## 質 疑 回 答 書

平成30年6月7日

工事名称 佐賀大学(鍋島1)医病外来診療棟増築その他工事

## 数量書質疑回答書

佐賀大学鍋島1団地配置図

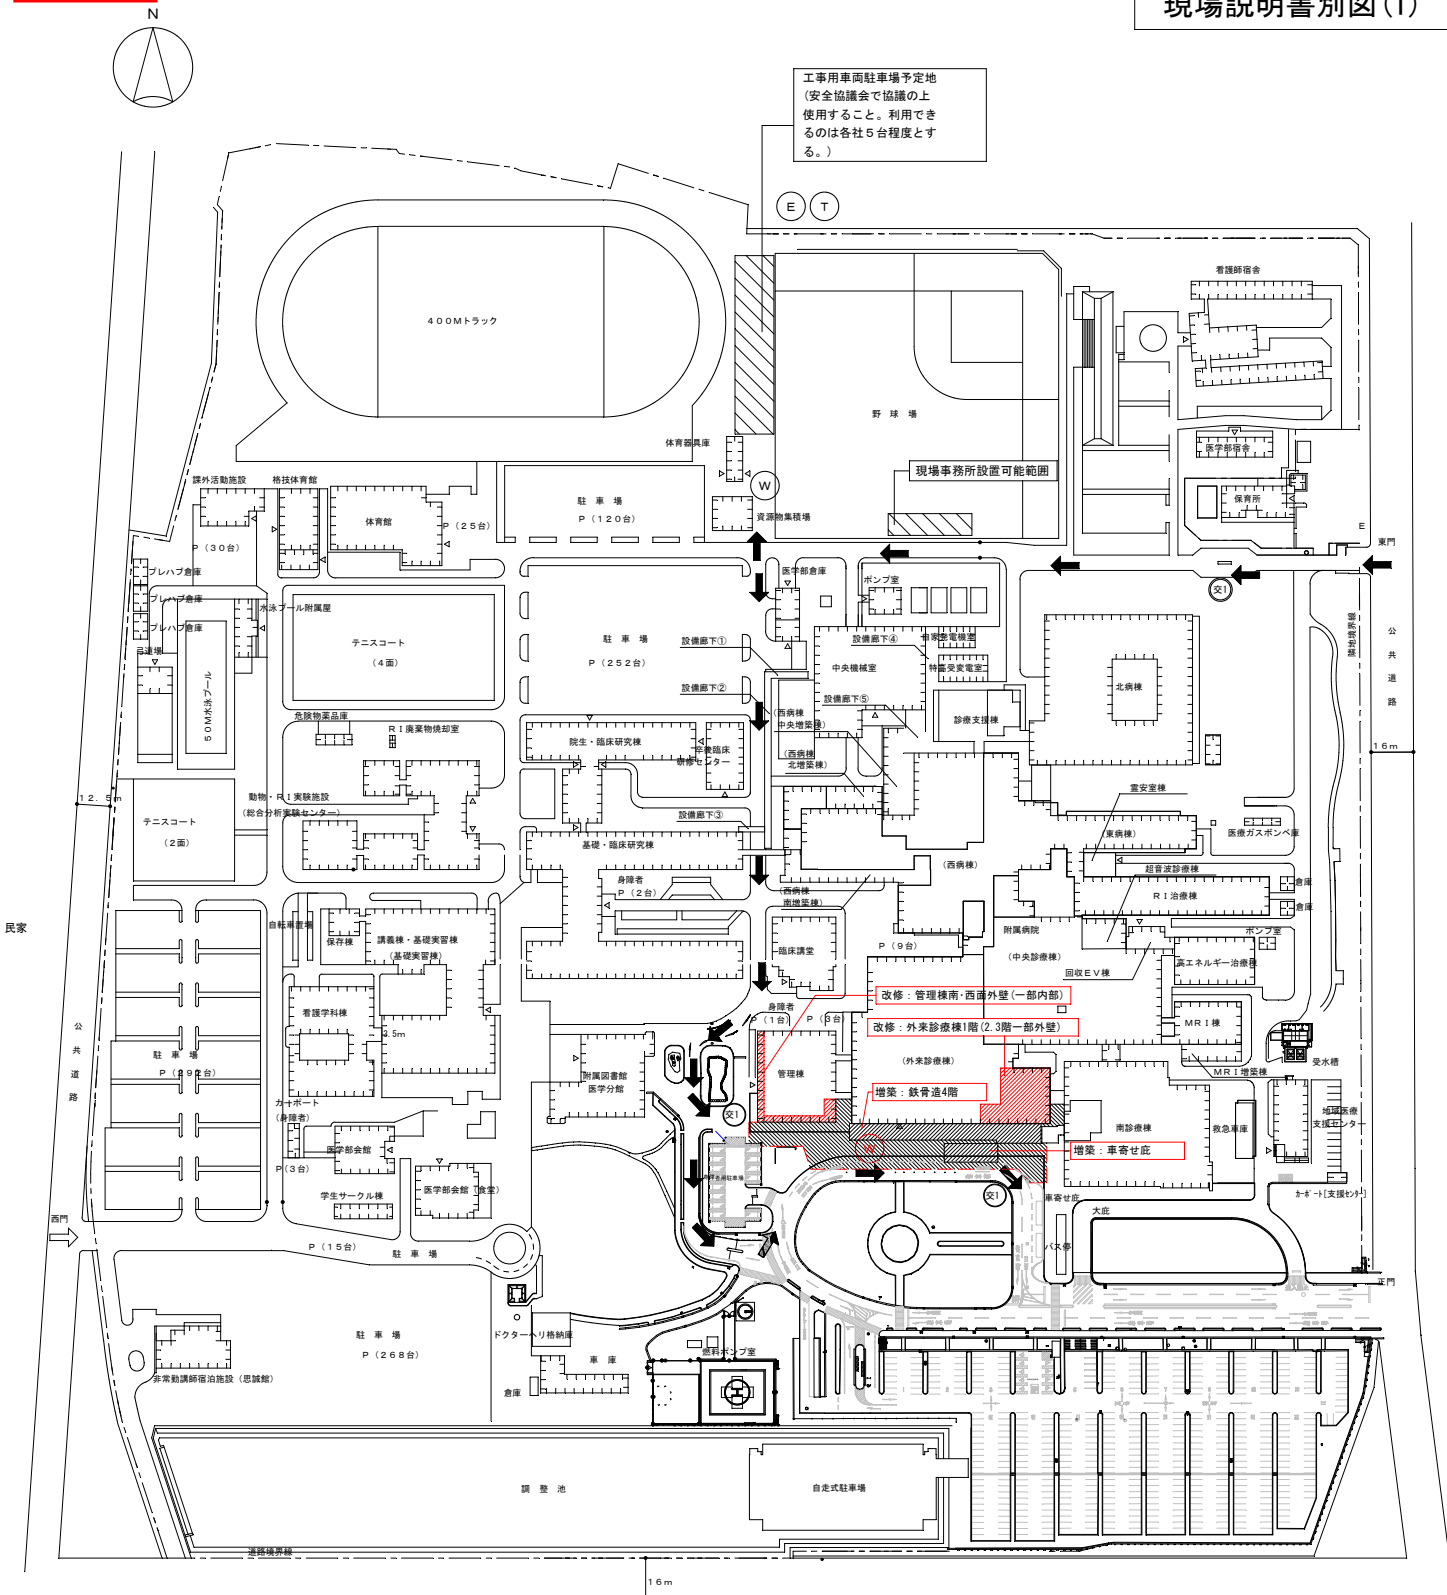
工事車両駐車場予定地  
(安全協議会で協議の上  
使用すること。利用できる  
のは各社5台程度とする。)

現場事務所設置可能範囲

既設建物
	本工程範囲(増築)
	本工程範囲(改修)
	本工程の工事用地(別発注設備工事請負業者と共同で使用する)
	仮囲い(成形鋼板 H=3.0m)
	仮設ガードレール
	工事車両進入経路
	交通誘導員(配置期間については右記参照)
	工事用水引込み位置
	工事用電力引込み位置
	工事用電話引込み位置
	工事用水引込み位置(質疑応答追加)
